Modell	Modell-Typ	Modelljahr	Veröffentlichungsdatum
CIVIC 3D	FN1, FN2, FN3, FN4	07, 08, 09, 10	30-11-10
CIVIC 5D	FK1, FK2, FK3	06, 07, 08, 09, 10

Verfasser Honda Deutschland GmbH Customer Service Operation

Elektrische Außenspiegel klappen nicht ein **(Nur Civic 3- und 5-Türer 2006-2010) - LON korrigiert**

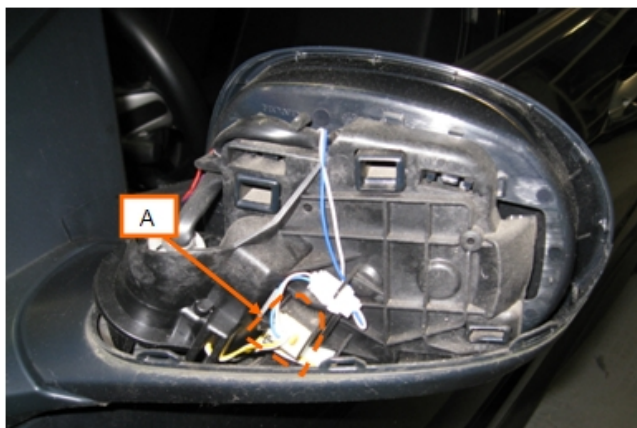
Die Ausschaltvorrichtung im Außenspiegel funktioniert nicht.

Siehe Bild A unten zur Einbaulage der Ausschaltvorrichtung.

Die Ausschaltvorrichtung wurde geändert.

Bisher musste zur Instandsetzung dieses Symptoms die gesamte Spiegelbaugruppe ersetzt werden. Ab jetzt ist die Ausschaltvorrichtung als einzelnes Ersatzteil verfügbar.

Wenn dieses Symptom festgestellt wird, nur die Ausschaltvorrichtung ersetzen.
